INFORMATIVO TÉCNICO

DEPARTAMENTO	DATA	ABRANGÊNCIA	NÚMERO	REVISÃO
SAT	17/12/07	GERAL	BTG 536/07	00

CR-600: "RELÓGIO ADIANTANDO"

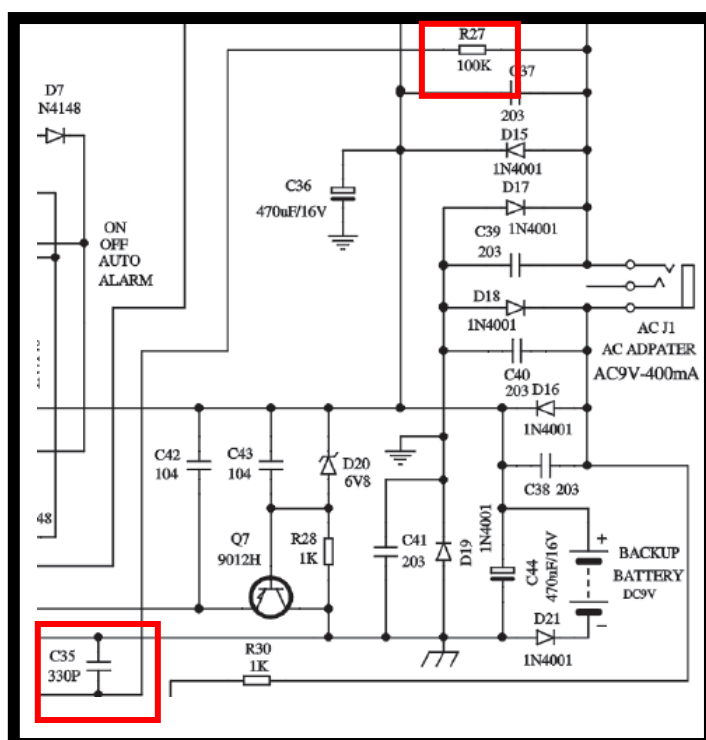
Informamos aos Srs. técnicos os procedimentos de reparo do Rádio Relógio CR-600 que apresentar o sintoma "Relógio Adiantando".

Alterar o filtro de entrada de 60 Hz (pino 25 do IC3) substituindo os valores dos componentes:

- * C35: de 330pF → para 1nF
- * R27: de 100KR → para 270KR

Para obter um melhor funcionamento do circuito e diminuir a diferença entre os relógios, utilizar componentes de alta precisão, com variação máxima de 2% na tolerância e baixa variação com temperaturas diferentes.
